El informe de AVC indica que, al menos, 6 Smartboards Lightrise tienen la Placa Liberty HDMI dañado.

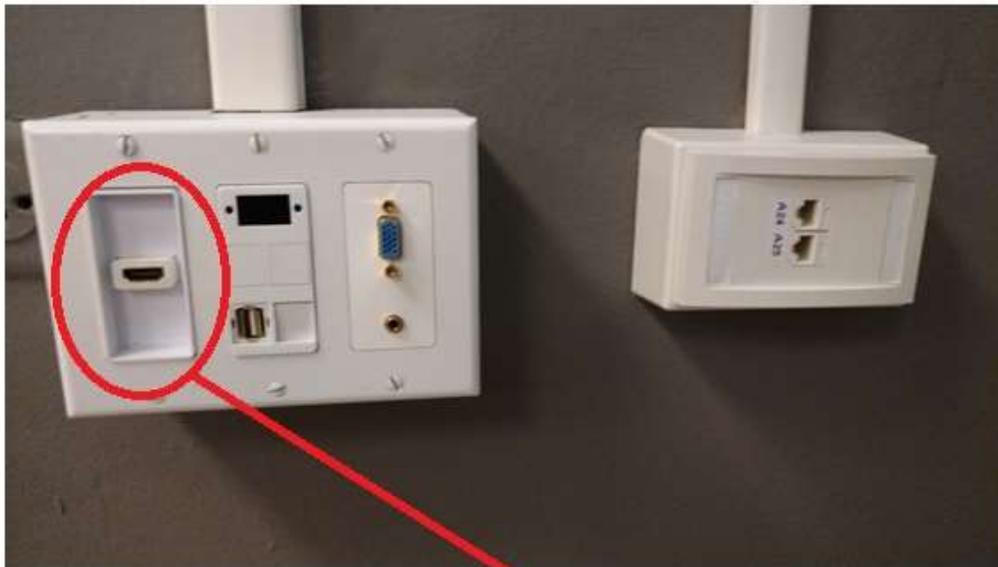
La conexión HDMI pierde funcionalidad porque la moldura se desprende de la placa base. La placa base seleccionada por la compañía AVC no permite el uso de la pizarra inteligente a largo plazo.

En este caso el conector HDMI tiene refuerzo y se puede utilizar a largo plazo.
